## GMINA BOLESŁAWIEC

#### Wyjaśnienia treści Specyfikacji Warunków Zamówienia

#### **Budowa przedszkola w miejscowości Bolesławiec**

**Pytanie nr 61:**

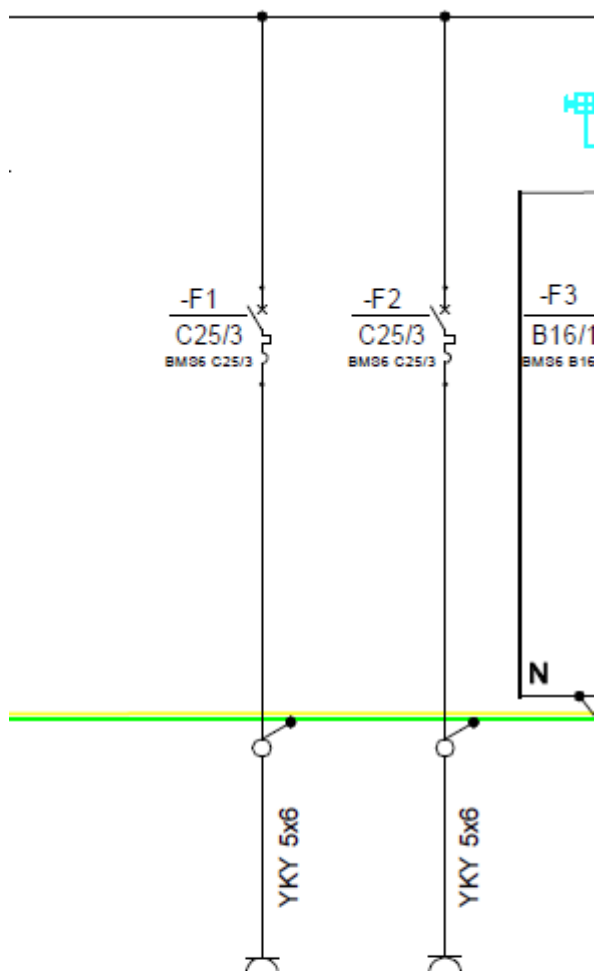
Brak w kosztorysie zasilania pompy ciepła w kotłowni. Projekt wskazuje jedynie lokalizację brak danych technicznych, prosimy o uzupełnienie.

#### **Pytanie nr 82:**

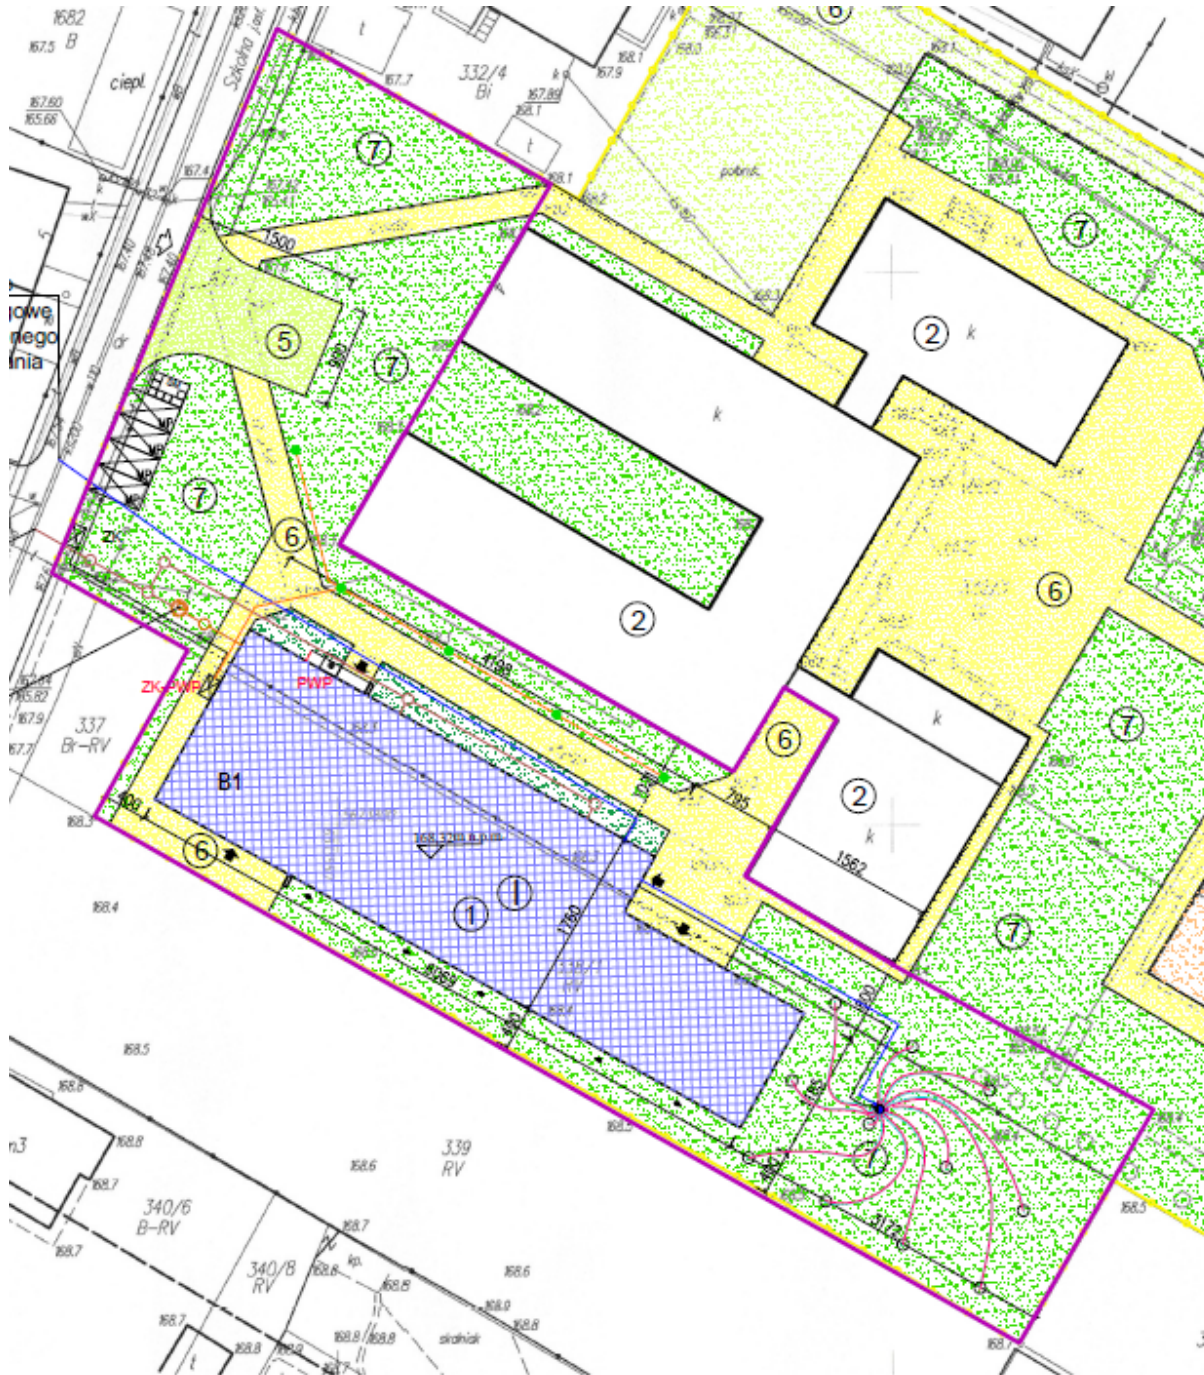
Prosimy o udostępnienie PZT z zaznaczonym kształtem utwardzonych placów zewnętrznych. Brak tego w dokumentacji.
